INFORMAÇÃO TÉCNICA nº 17/2007 - COHID/CGENE/DILIC/IBAMA

Assunto: Aproveitamentos Hidroelétricos Santo Antônio e Jirau – Rio Madeira

Processo nº: 02001.003771/2003-25

Figura (1) :

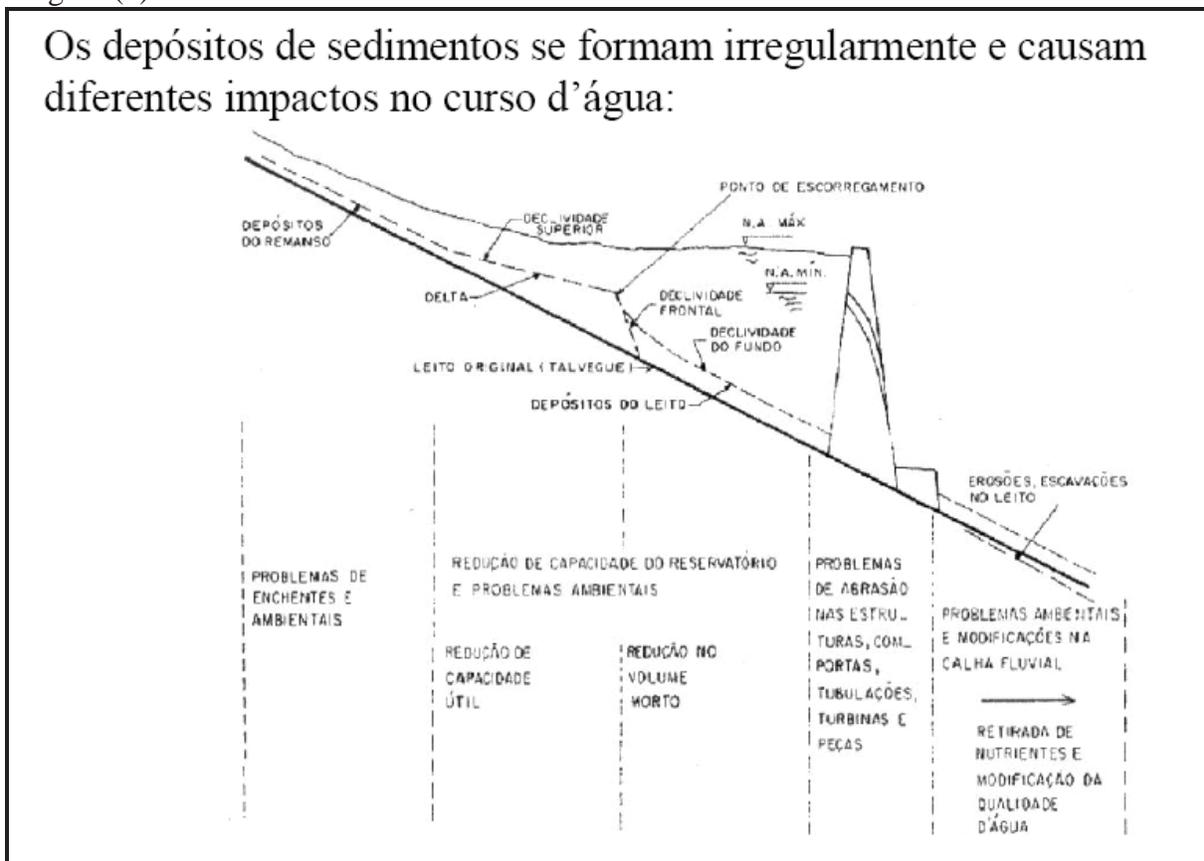
35. O arranjo proposto para os AHEs Santo Antônio e Jirau, por ter tomada d'água elevada, assemelha-se à figura (1) reproduzida adiante?

36. Quais impactos identificados na figura (1) podem ser esperados para os AHEs Santo Antônio e Jirau?

37. Podem ser esperados depósitos de remanso?
